DODATEK č. 1

na zhotovení díla s názvem
Janov – intenzifikace ČOV
uzavřené dle § 2586 a násl. zákona č. 89/2012 Sb., občanský zákoník,
ve znění pozdějších předpisů
(dále jen občanský zákoník)

NÁVRH ZMĚNY				číslo: 01/2022	
Zhotovitel: Metrostav DIZ s.r.o., Koželužská 2450/4, 180 00 Praha 8					
Komu: Obec Janov, Janov 235, 405 02 Děčín				Datum: 07.09.2022	
Název akce: Janov – intenzifikace ČOV					
Způsob odeslání/ předání/datum:	poštou	e-mailem-	faxem:	osobně: X	
Odkazy					
na specifikaci:					
na výkresy:		výkres – kanál česlí			
na rozpočtové podklady:					
na jinou část smlouvy:					
Popis a zdůvodnění změny

SOUPIŠ PRACÍ - změna č. 1

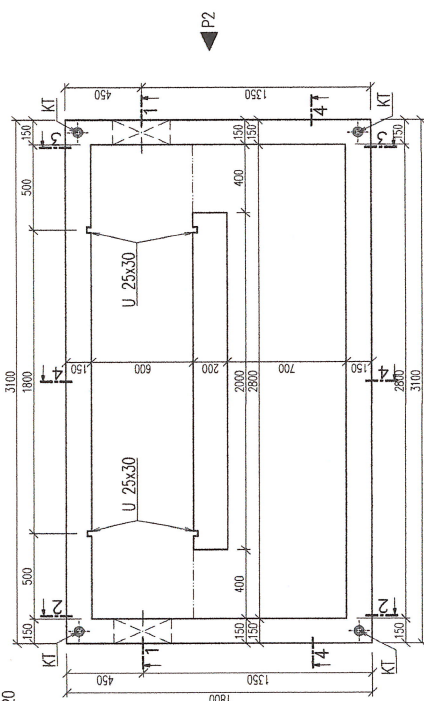
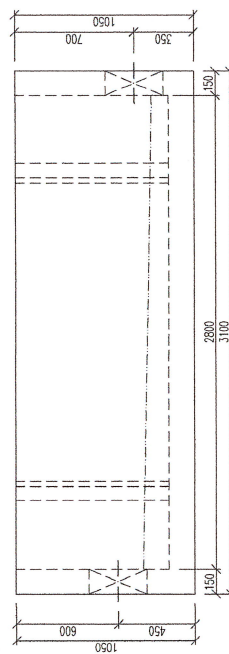
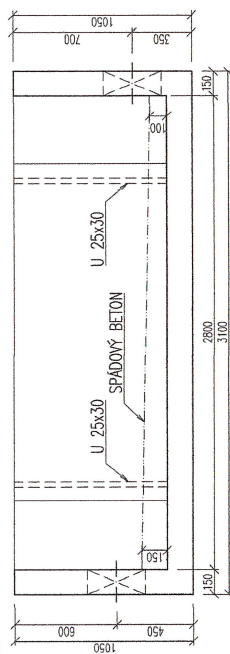
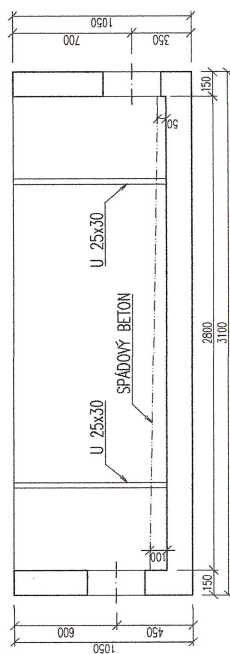
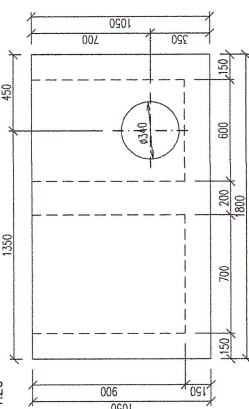
1. Odd. 3 Stavební práce, 3.01 – Betonová jímka HP, zřízení					
Předmětem změny je dodávka a montáž jímky části hrubého předčištění. Objednatel v průběhu realizace stavby požaduje na návrh provozovatele ČOV změnu dodávky a montáže části hrubého přečištění – kanál česlí na prefabrikát oproti původnímu monolitickému provedení přímo na stavbě. Samostatná výroba prefabrikované části hrubého přečištění zároveň zaručí vodotěsnost jímky a pevnost betonu. Současně s tím dojde k minimalizaci pohybu těžké stavební techniky při původně navržené postupné betonáži jímky v areálu ČOV.

3.05	Betonová jímka HP, zřízení (PREFABRIKÁT)	soub	1				42650,0	42650,0	4000,0	4000,0	46650,0
------	--	------	---	--	--	--	---------	---------	--------	--------	---------

Betonová jímka HP dle schváleného výkresu tvaru ze dne 29.8.2022

Konstrukční beton: Beton C30/37 XC4 XF4

Výztuž: Betonářská výztuž B500B

Krytí výztuže: min. 30mm

S návrhem souhlasím. Za ADI Ing. Pavel Drozd
